R100.230.010.000-00 Inverter.PrjPcb		R100.230.010.000-00		OLTEST
01_Inverter.SchDoc		Rev.: 01	Дата: 05.04.2019	
Разработчик: Бондарчук С.		Формат: A4	Лист 1	Листов 2
Workspace: R100_Boards_v1		Дата изм. 28.05.2019		R100

R100.230.010.000-00 Inverter.PrjPcb		R100.230.010.000-00		OLTEST	
02_Inverter.SchDoc		Rev.: 01		Дата: 05.04.2019	
Разработчик: Бондарчук С.		Формат: A4		Лист 2	Листов 2
WorkSpace: R100_Boards_v1		Дата изм. 24.05.2019		R100

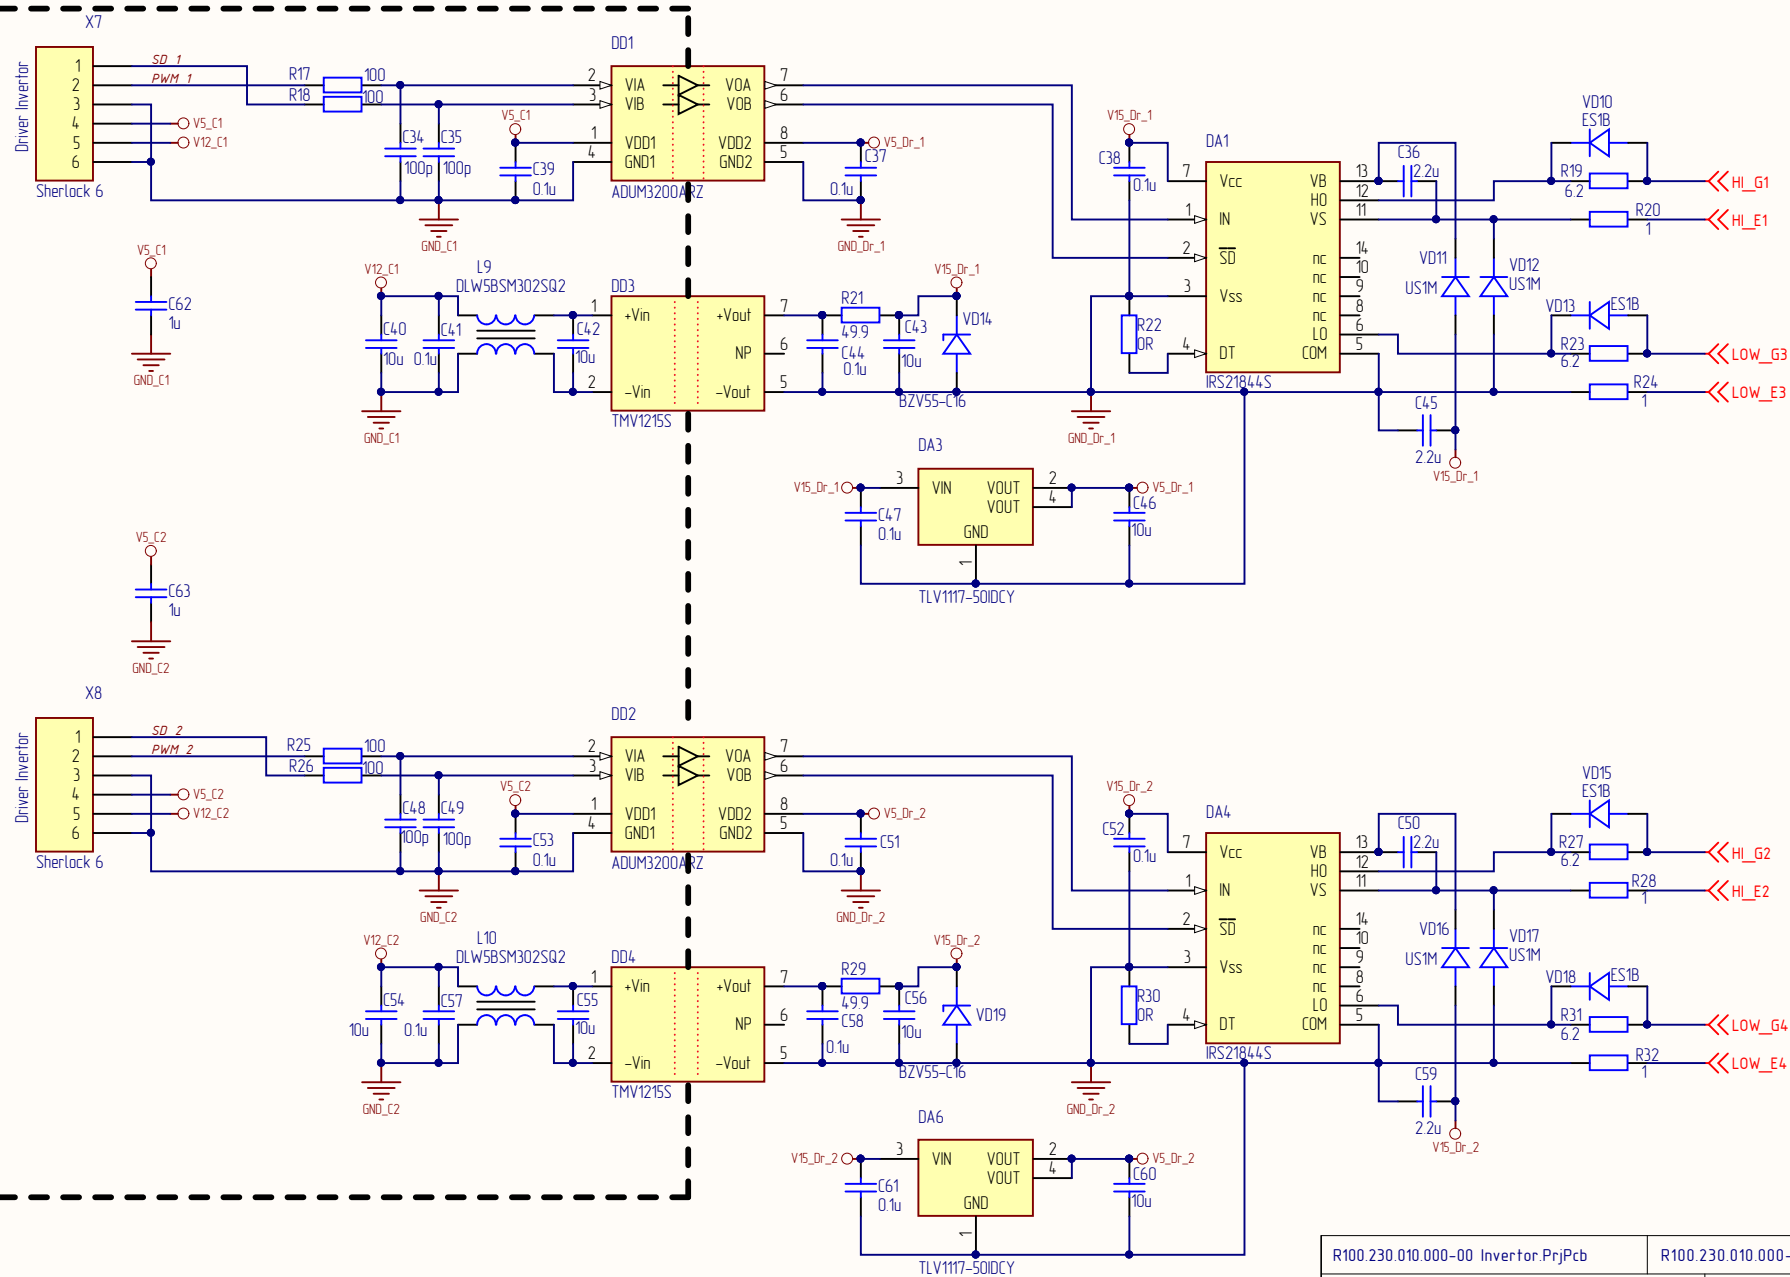
1. Цепи LOW\_E3 и LOW\_E4 на разводке называются "-Vin\_200"
2. Цепи HI\_E1 и HI\_E2 на разводке называются "Vout+ 4" и "Vout- 4"
